# 高砂西港における盛立地対策追加検証 技術専門委員会報告書

平成 23 年 12 月

高砂西港における盛立地対策追加検証技術専門委員会

図 3.1-3 盛立地への影響が最も大きい基盤波形

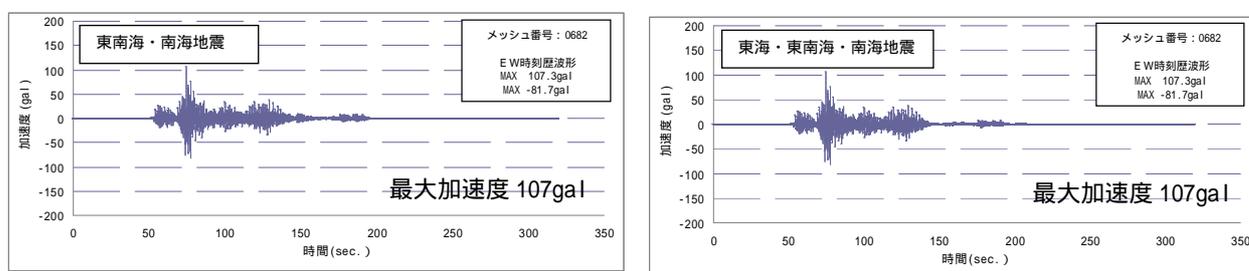
盛立地への影響が最も大きな海溝型地震における基盤波形は、東南海・南海地震（M8.6：EW）と東海・東南海・南海地震（M8.7：EW）であり、基盤面における最大加速度は両地震とも約 107gal である。なお、南海地震（M8.6：EW）では基盤面における最大加速度は約 96 gal である。

図 3.1-4 地震震源域と盛立地との最短距離

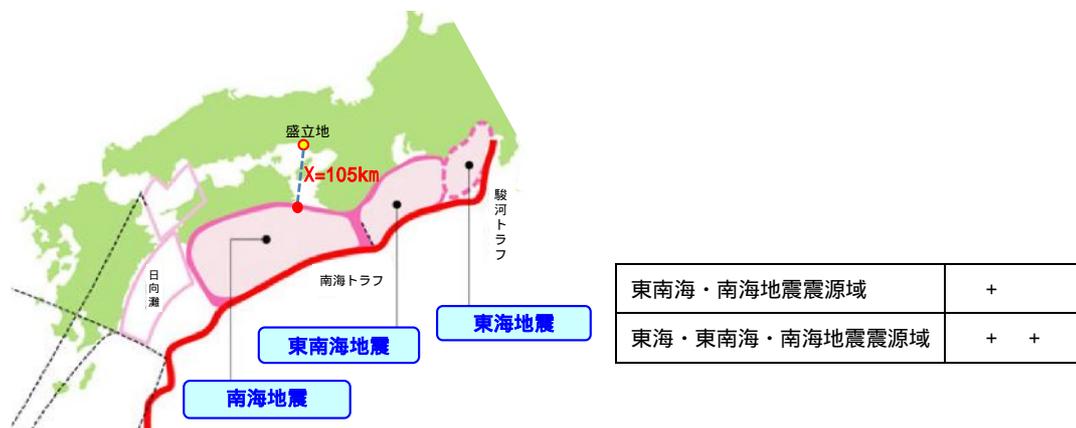
- ・盛立地と地震震源域との断層面距離は、内閣府が公表している震源断層モデルを用いて盛立地との最短距離を求め、これを断層面距離とする。
- ・東南海・南海地震と東海・東南海・南海地震の断層面最短距離は図 3.1-4 に示すように、約 105 km である。

- ・マグニチュード 9.0 に対応した基盤面における最大加速度を式(1)より求め、現在の盛立地対策における基盤面から地表面までの最大加速度の増幅率を用いて、地表面における最大加速度を計算した結果を表 3.1-1 に示す。
- ・盛立地への影響が最も大きい海溝型地震は東南海・南海地震であり、地表面での最大加速度は 162gal である。

- ・盛立地への影響が最も大きい海溝型地震に対し、東北地方太平洋沖地震規模のマグニチュード 9.0 を想定した場合でも、地表面における最大加速度は山崎断層帯の地震による地表面における最大加速度(450gal)の方が大きいことが確認された。
- ・この結果より、海溝型地震を東北地方太平洋沖地震規模のマグニチュード 9.0 と想定した場合でも、地震に対する盛立地対策について変更の必要性はないことが確認された。

図 3.2-4 現計画における予想最高津波高さとの比較検証結果

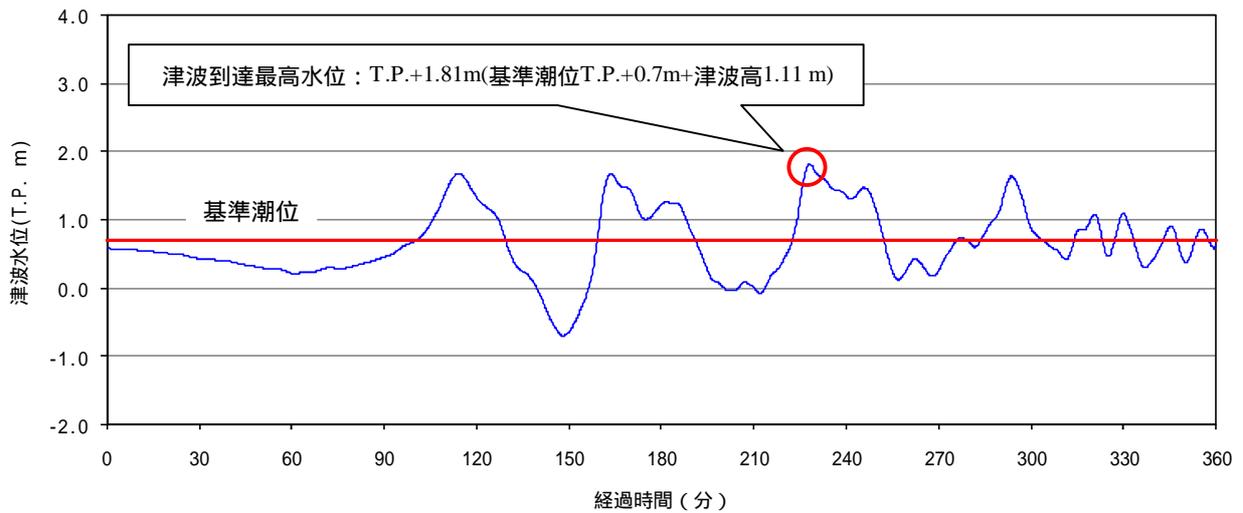
津波予測シミュレーションの結果は、高砂西港沿岸域における予想最高津波高さ（T.P.+1.80m）に対し、比較検証した津波高さは（T.P.+1.81m）となり、現計画における予想最高津波高さと同様であることを確認した。

図 3.2-6 津波の影響を最も受けやすい断面位置

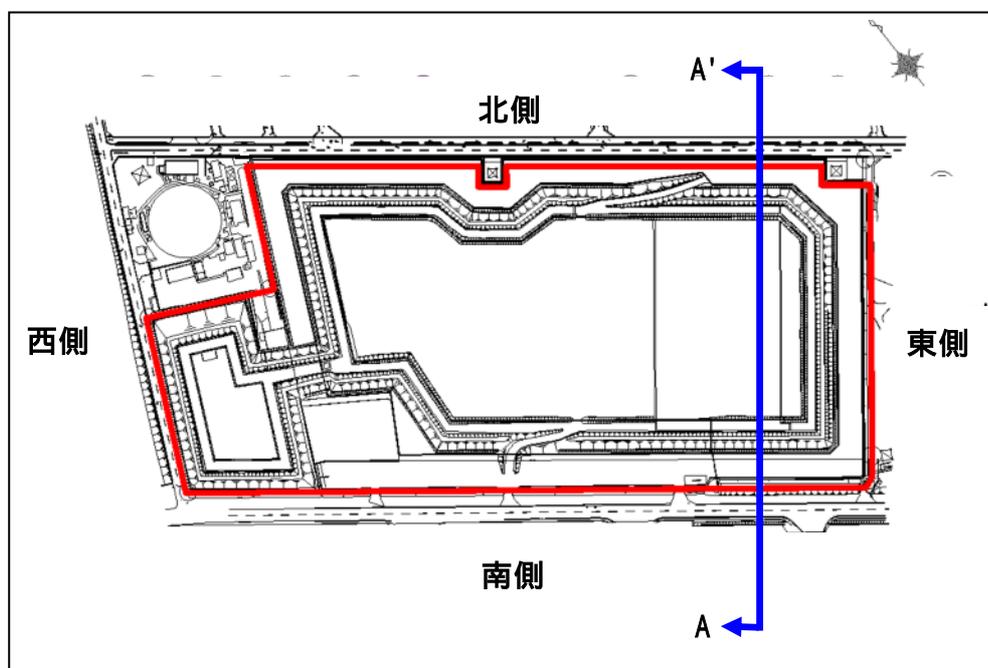
盛立地の南側において、津波の影響を最も受けやすい断面位置(A - A')を図 3.2-6 に示し、この断面図に津波到達最高水位を入れたものを図 3.2-7 に示す。

図 3.2-7 津波到達最高水位(A-A'断面)

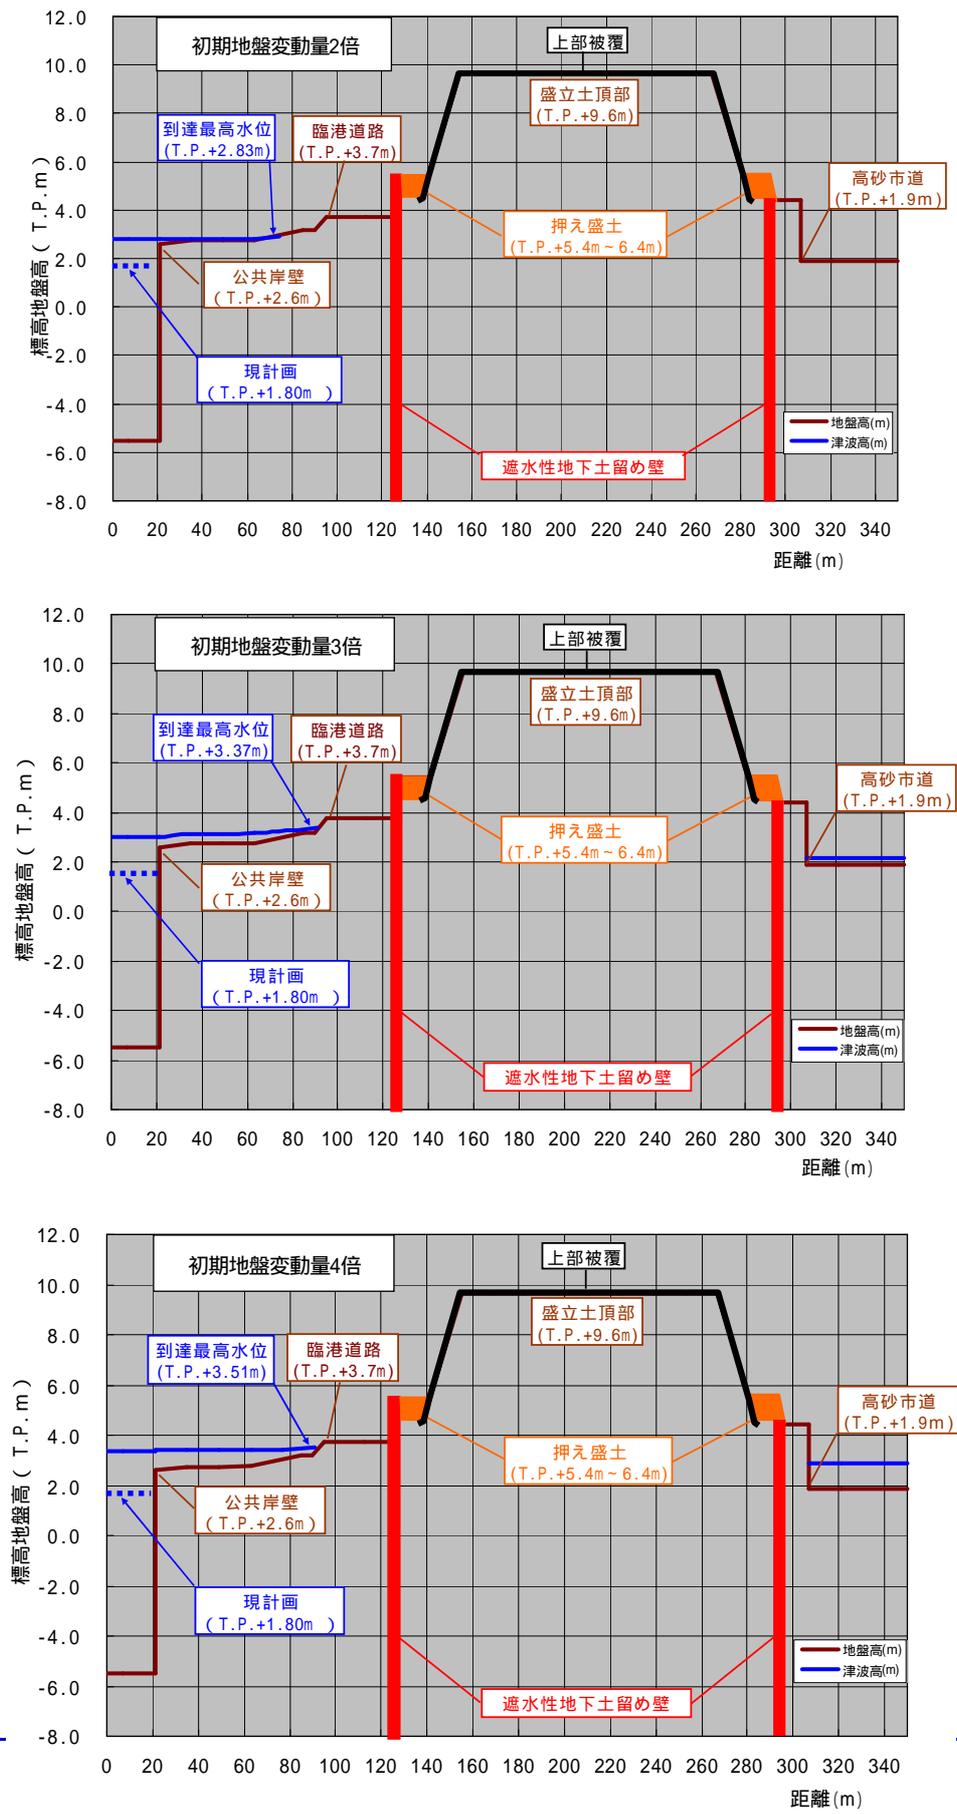
- ・初期地盤変動量を4倍にした場合においても、盛立地への津波到達水位は最大で、T.P.+3.51mとなり、図3.2-7に示すように南側では臨港道路より下になることが確認され、盛立地への直接的な影響はないものと想定される。
- ・この結果より、海溝型地震による津波の規模を、東北地方太平洋沖地震を踏まえて想定した場合でも、津波に対する盛立地対策について変更の必要性はないことが確認された。

- ・地震および津波に対する盛立地対策の検証結果より、東北地方太平洋沖地震規模の地震が南海トラフなどの領域で発生した場合でも、地震および津波に対する盛立地対策の安全性が確認されたことから、現在の盛立地対策を見直す必要はないことが確認された。
